MODIFICA DECRETO N° 122, DE 1991, DEL MINISTERIO DE TRANSPORTES Y TELECOMUNICACIONES, QUE FIJA REQUISITOS DIMENSIONALES Y FUNCIONALES A VEHÍCULOS QUE PRESTEN SERVICIOS DE LOCOMOCIÓN COLECTIVA URBANA.

SANTIAGO, 20 OCT 2017
1971
DECRETO EXENTO N° _____/

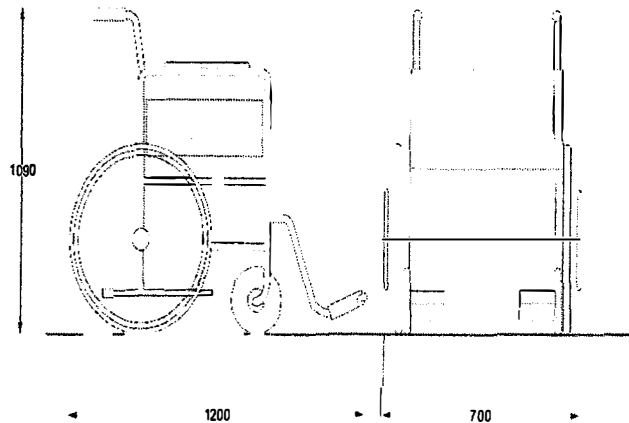
Con todo, desde el exterior del vehículo deberá ser posible acceder al espacio especialmente señalado en el numeral 22 de este artículo, con una silla de ruedas de las siguientes dimensiones indicadas en la siguiente figura”.

Longitud total: 1.200 mm

Anchura Total: 700 mm

Altura Total: 1.090 mm

Nota: Una persona sentada en una silla de ruedas añade 50 mm a la longitud total y alcanza una altura de 1.350 mm por encima del suelo.

Figura 2: Dimensiones de los asientos

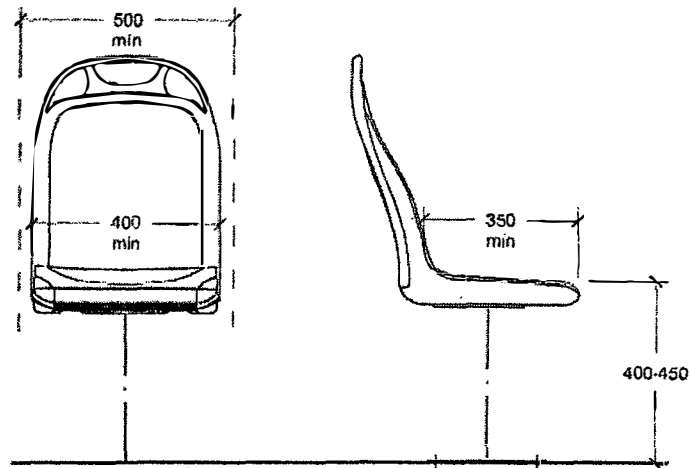
2. **ELIMÍNASE** en el literal a.1) “Dimensiones”, la frase “*ver diario oficial de 08.01.2004, página 6*”. y **REEMPLÁZASE** por la siguiente Figura

Figura 3: Espaciamiento entre asientos

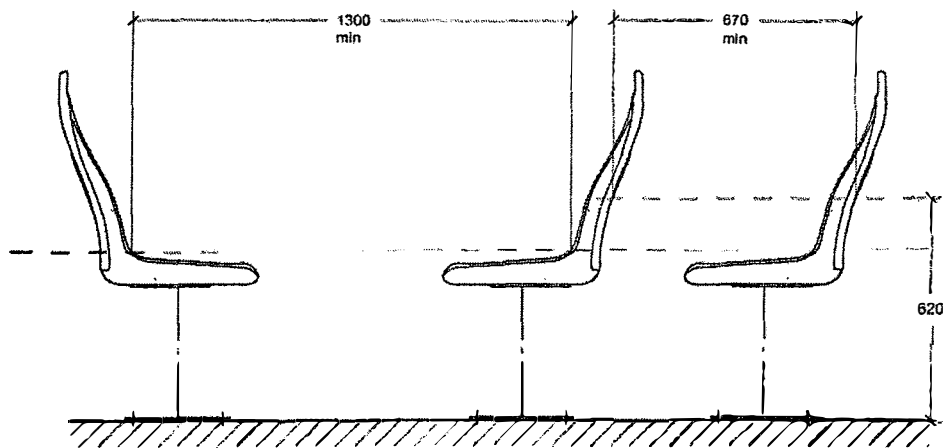
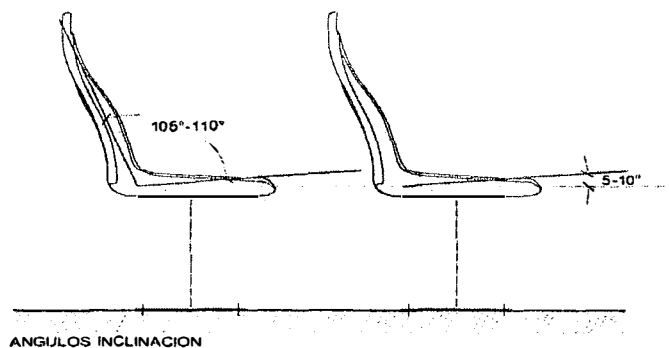
3. **AGRÉGASE** al final del punto a.2.1) el siguiente inciso final nuevo.
“Los asientos ubicados en las zonas descritas en el primer inciso de este numeral deberán estar instalados de forma continua y homogénea. No se permitirán asientos cuya alineación de altura sea distinta entre sí, pudiendo existir una plataforma única que aloje los asientos unificadamente”
4. **REEMPLÁZASE** en el inciso primero del literal a.3) “Espaciamientos”, el guarismo “650 mm.” por “670 mm.”.
5. **REEMPLÁZASE** en el literal a.3) “Espaciamientos”, la Figura 3: “Espaciamiento entre asientos”, por la siguiente:
